Stadtratssitzung vom 28. Oktober 2021

Interpellation I 5/2021

Interpellation betreffend Standort der Langsamverkehrsverbindung Bahnhof - Selve - Schwäbis (inkl. Brücke Selve – Schwäbis)

Fraktion Grüne/JG und Fraktion SP vom 6. Mai 2021; Beantwortung

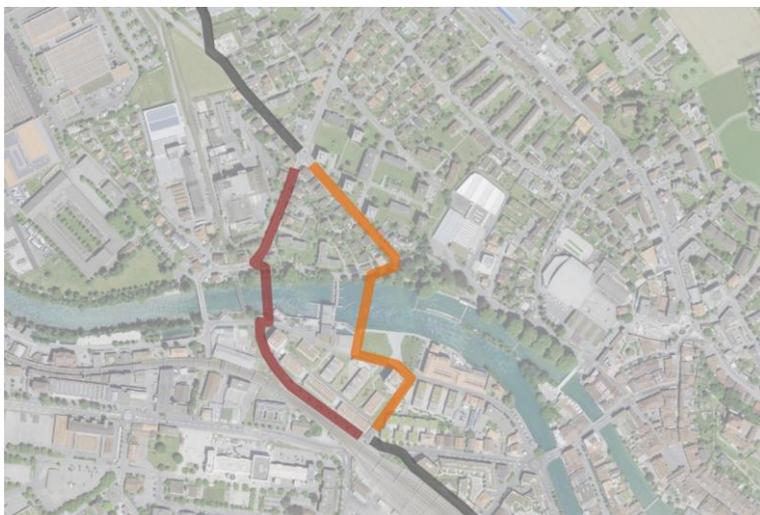
- a. **Welche Linienführung ist im Abschnitt Selve-Schwäbis vorgesehen?**
- b. **Welche Linienführung ist insbesondere im Bereich hinter der Rex-Plus-Überbauung vorgesehen?**

Zwischen Februar 2020 und Juli 2021 wurde eine Evaluation der optimalen Linienführung und des optimalen Querschnitts für die Fuss- und Veloverkehrsverbindung Bahnhof-Selve-Schwäbis durchgeführt. Aus einem zweistufigen Variantenvergleich resultierten zwei Bestvarianten. Die beiden Bestvarianten unterscheiden sich im Wesentlichen im Bereich der Aarequerung und weisen unterschiedliche Stärken und Schwächen auf.

Linienführung im Abschnitt Selve-Schwäbis: Die beiden Bestlösungen «Variante Rot» und «Variante Orange».

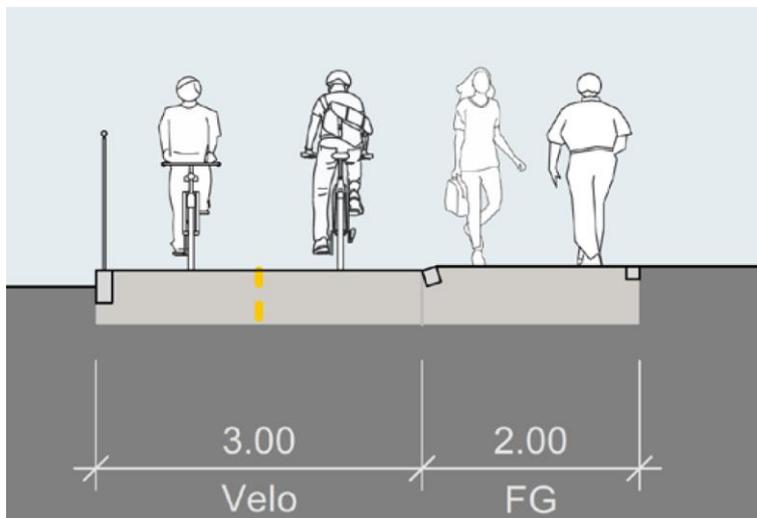
1. Ist die detaillierte Linienführung der beiden Abschnitte inzwischen bekannt bzw. ausgearbeitet? (Falls nein, bis wann?)
 - a. Welche Linienführung ist im Abschnitt Selve-Schwäbis vorgesehen?

Im Abschnitt Selve-Schwäbis (identische Teilfragen 1a und 1c) stehen eine Lösung mit einer Aarequerung neben der Eisenbahnbrücke (rote Linie in der nachstehenden Abbildung) und eine Lösung mit einer Aarequerung oberhalb des Wehrs im Vordergrund (orange Linien in der nachstehenden Abbildung).

- Die Stärken der Variante «Rot» liegen in der direkteren Linienführung mit weniger Kurven, in den geringeren Prozessrisiken und in den geringeren Kosten, die Schwäche in der tieferen Verkehrssicherheit. Letztere ergibt sich insbesondere aus den bereits heute schwierigen Gegebenheiten auf der Scheibenstrasse West und aus der Verkehrsbelastung der Schwäbisstrasse. Zukünftig wird der Strassenraum der Scheibenstrasse West aufgrund der Interessenlinie der SBB voraussichtlich weiter reduziert werden müssen (inkl. Wegfall Parkfelder).

- Die Stärken der Variante «Orange» liegen im hohen Komfort- und Sicherheitsniveau, im Belegungseffekt für den Selve-Park, im Mehrwert für die Naherholung sowie in der Verkürzung und Verbesserung der Verkehrssicherheit auf dem Schulweg vom Schwäbisquartier ins Selveareal. Die Schwächen liegen im stärker verwinkelten Verlauf, im höheren Prozessrisiko und in den höheren Kosten.

Bevor ein Variantenentscheid gefällt werden kann, muss geklärt sein, ob eine substantielle Reduktion der Verkehrsbelastung auf der Schwäbisstrasse möglich ist (was die Variante «Rot» aufwerten würde) und ob eine Aarequerung oberhalb des Wehrs mit dem Bundesinventar der schützenswerten Ortsbilder (ISOS) in Einklang gebracht werden kann (was die Prozessrisiken der Variante «Orange» reduzieren würde). Die Klärung dieser Fragen ist im Gang. Aussagen, wann der Entscheid gefällt werden kann, sind schwierig, da verschiedene stadtexterne Stellen beteiligt sind.
